Eni Plenitude Renewables Italy S.p.A.  
Impianto FV Brindisi Aree Esterne

Doc. 2\_EPRI\_2024  
Riscontro Parere  
71513 del 26/06/23  
1 di 23

# IMPIANTO FOTOVOLTAICO BRINDISI AREE ESTERNE (24,55 MW<sub>p</sub>) Comune di BRINDISI (BR)

## Riscontro al Parere del Comune di Brindisi n. 71513 del 26/06/2023

**Figura 5.2: Stralcio carta idrogeologica Regione Puglia**

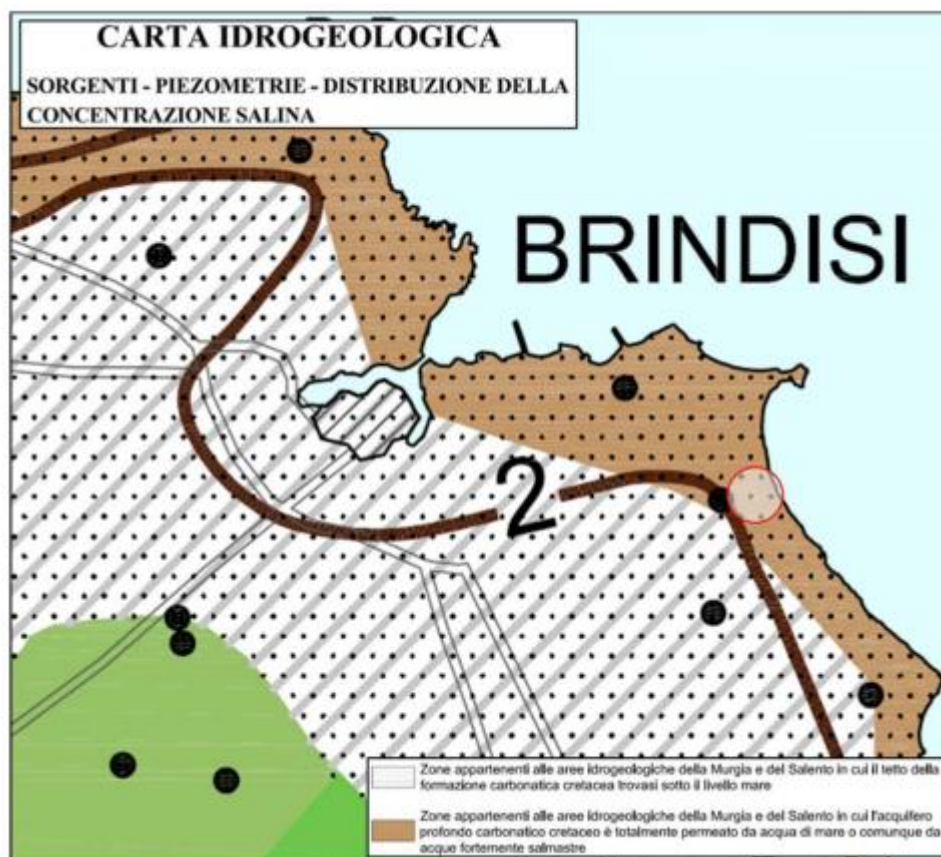
**“In riferimento all’analisi delle interferenze rilevate, la realizzazione dei collegamenti mediante cavi interrati, ad una profondità di 1,2 m, necessitano approfondite analisi geologiche di sito. Tuttavia, dalla disamina della documentazione grafica e testuale non è stato possibile desumere le caratteristiche geologiche del sito, e dunque, se gli stessi interventi possono essere compatibili con le prescrizioni di base Corsi d’acqua.”**

Inoltre consultando la carta idrogeologica l'area di studio rientra nelle zone appartenenti alle aree della Murgia e del Salento in cui il tetto della formazione carbonatica cretacea trovasi sotto il livello del mare; l'acquifero profondo carbonatico cretaceo è totalmente permeato da acqua di mare o comunque da acque fortemente salmastre.

**Figura 8.1: Vincoli militari**

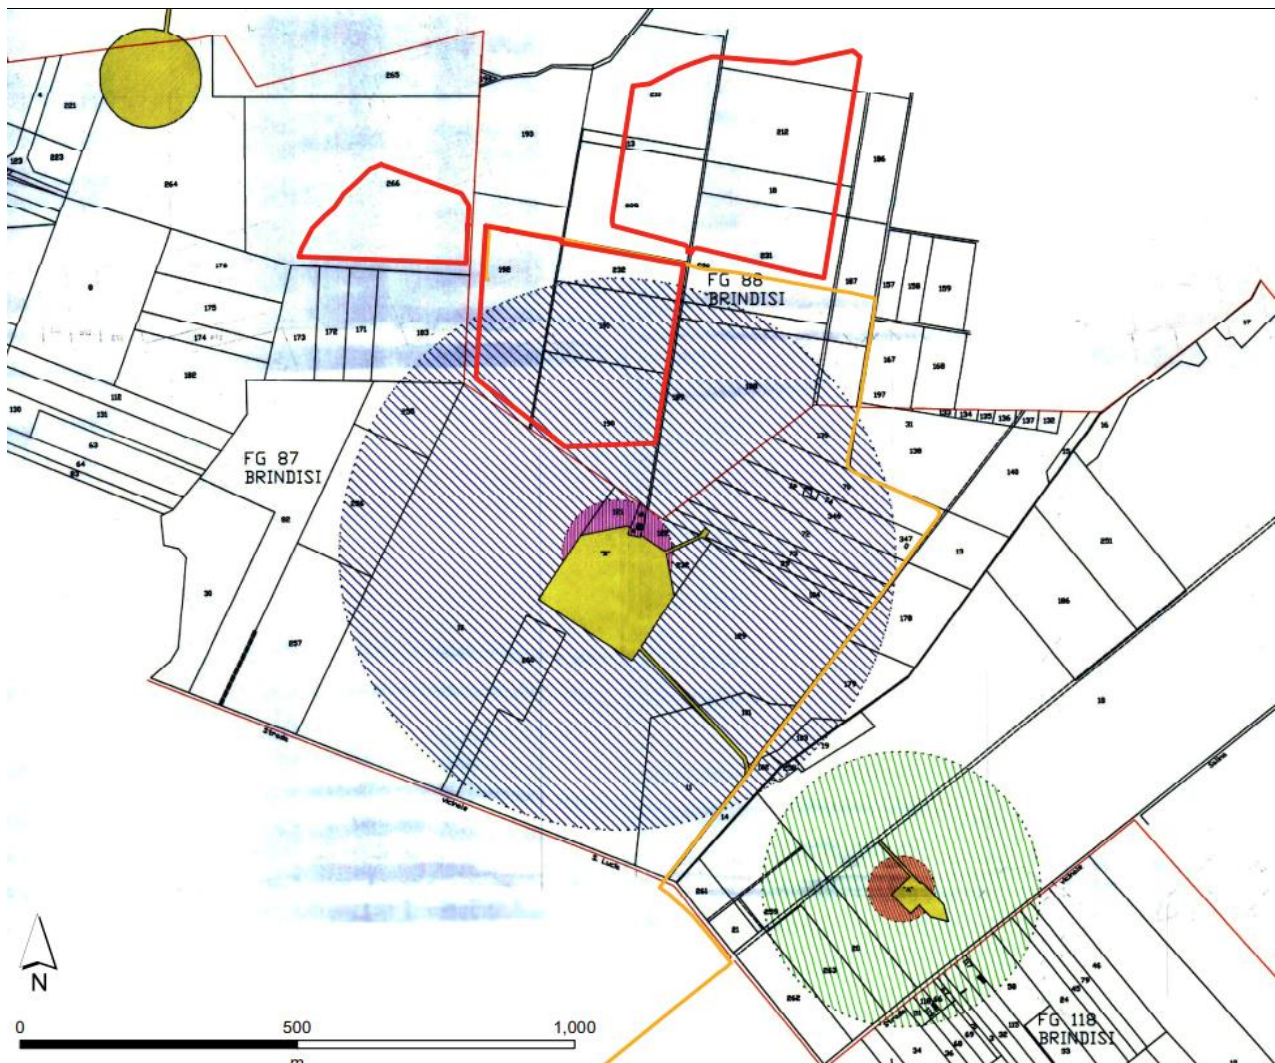
**“Dall’analisi degli elaborati grafici e testuali riguardanti il posizionamento dei moduli costituenti lo stesso, sotto il profilo urbanistico è stato riscontrato che parte dei campi e delle opere di connessione ricadano: nelle aree annesse degli ambiti distinti del PRG adeguato al PUTT/p; in aree a Vincolo Militare (Impianto A.M. Villanova) a sensi della L. 898 del 24/12/1976; e in aree a pericolo idraulico a sensi del PAI.”.**

Relativamente all'interferenza con l'area a vincolo militare costituita dall'impianto di telecomunicazioni dell'Aeronautica Militare di Brindisi, ubicato in località Villanova, parte dell'impianto e del tracciato ricadono nella fascia identificata come "Zona colorata in viola" (Figura 8.1).

Entro tale zona, della larghezza di 500 m di raggio misurati a partire dal centro della base di ciascun supporto di antenna, indicata con la lettera B, *"non sono ammessi ostacoli di alcun genere che possano pregiudicare la funzionalità dell'impianto, la cui altezza superi il valore compreso tra 0 e 12 m, proporzionalmente alla distanza dell'ostacolo considerato dal punto più vicino del perimetro esterno della "Zona colorata in rosso"."*

Pertanto, considerato che il punto dell'impianto più prossimo all'antenna dista circa 300 m da essa, **nell'area di impianto non sono ammessi ostacoli di altezza superiore a 7,2 m, altezza ben superiore a quella dei pannelli fotovoltaici e delle cabine in progetto.**

Tale prescrizione non è applicabile al cavidotto in quanto interrato.

Si fa presente, ad ogni modo, che con Comunicazione dell'Aeronautica Militare del 21/04/2021, **sono state revocate le limitazioni precedentemente imposte a protezione dell'installazione militare in località "Villanova".**
